改善箇所説明図

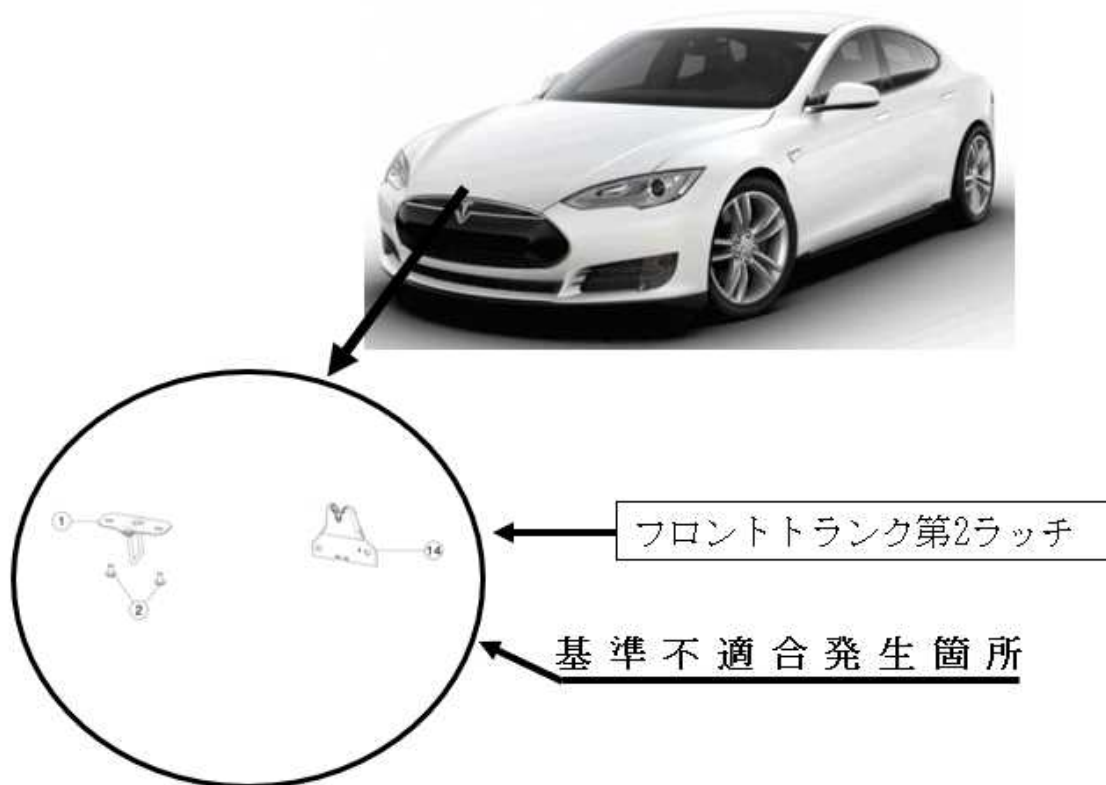
注：□ は、改善箇所を示す。

不具合内容

フロントトランクにおいて、第二ラッチの取付部の設計が不適切なため、仕様にあった嵌合がされていないものがある。そのため、運転者が意図せず第一ラッチを開放した場合、第二ラッチが機能しないことにより、フロントのトランクフードが開放し、ドライバーの視界を妨げるおそれがある。

改善の内容

全車両、該当する部品の取付検査を行い、適切な取付状況に修正をする。

識別：運転者席側ドア開口部のドアロックストライカー付近に、ステッカー（外-3585）を貼付する。
